PART No	40799-10FS.SWNUT	
SCALE:	APPD: L. G. Pan	DRN: L. G. Pan
NTS	DATE: 2013. 01. 07	CHK: L. G. Pan

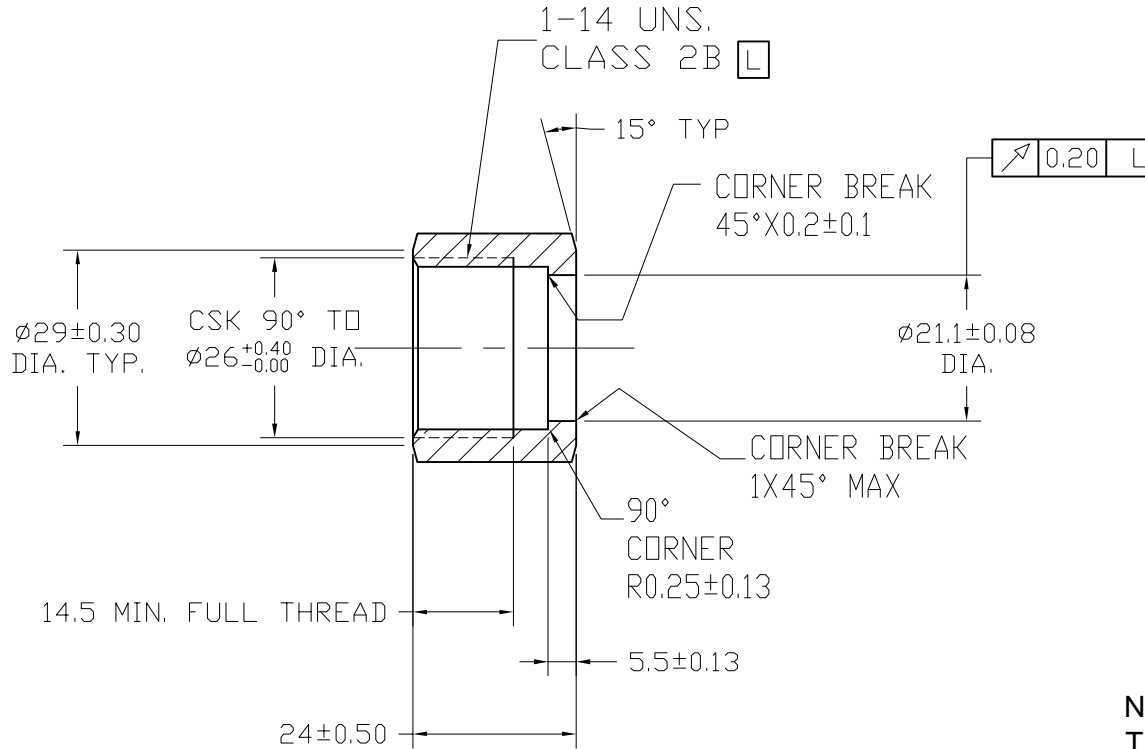
REV	DATE	REVISION DETAILS	APPD
	Jan.22,2013	Modify Chamfer Dimension	Melvin Jones
	Jan.22,2013	Modify Dia.	Melvin Jones

Note:
The minimum dimension of the minor dia. of the thread should be 23.6mm-23.8mm.

此产品与2406-10FS-6FS REDUCER 装配
因装配需要，要求螺纹内径保持在23.6mm-23.8mm，
要求出货前对此尺寸要用光规全检，
尤其是23.6MM，不能小于此尺寸。

图纸正确。2013年1月22日。
